PROJEKT KONCEPCYJNY ZMIAN

BUDOWY MIEJSC GROMADZENIA ODPADÓW
NA OSIEDLU SĘPOLNO - WSCHÓD
WE WROCŁAWIU

PO KONSULTACJACH SPOŁECZNYCH
ODBYTYCH W DNIU 21.05.2024

ZMIANA/PRZESUNIĘCIE LOKALIZACJI: 14 I 24

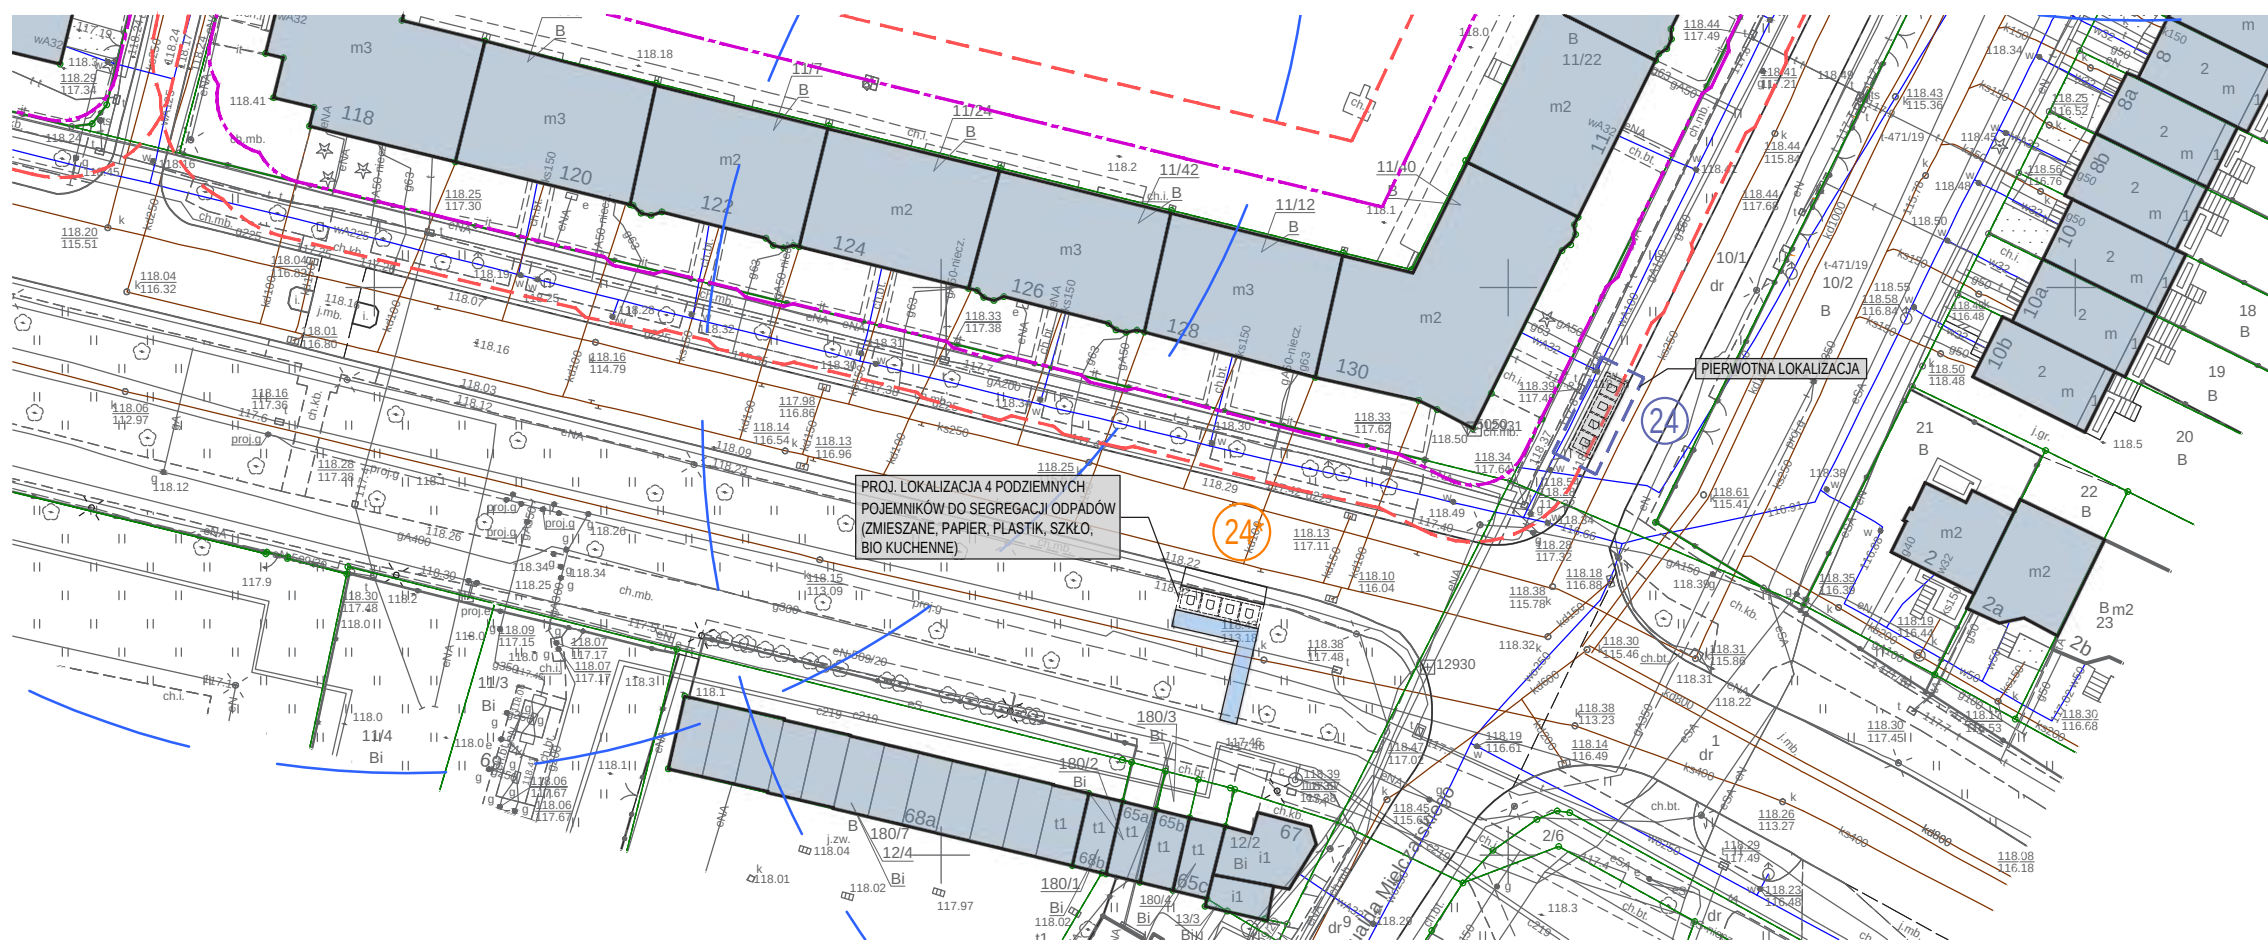
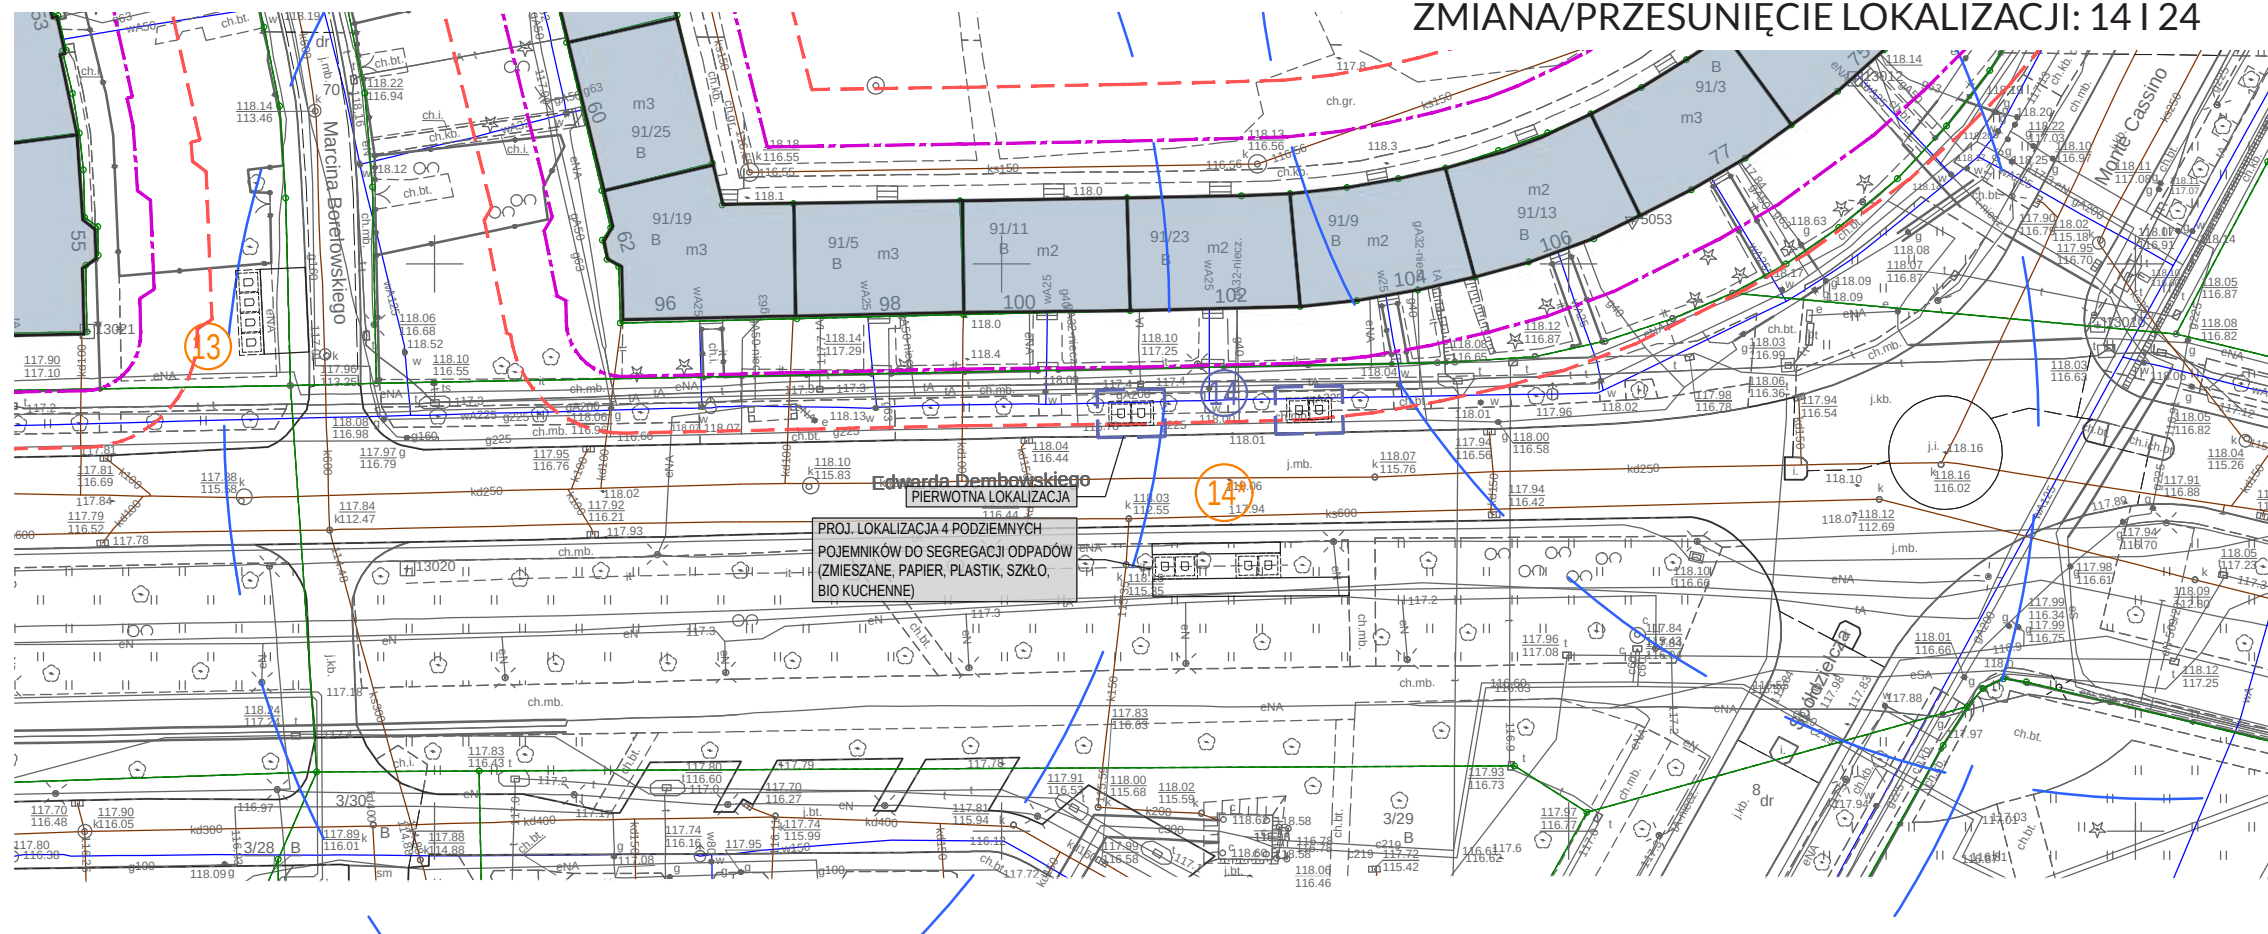
- PRZESUNIĘCIE PODZIEMNYCH MGO Z LOKALIZACJI NR 14
- PRZESUNIĘCIE PODZIEMNYCH MGO Z LOKALIZACJI NR 24

ZMIANA WYNIKA ZE ZBLIŻENIA DO GAZOCIĄGU I BRAKU UZGODNIENIA Z PGNIG
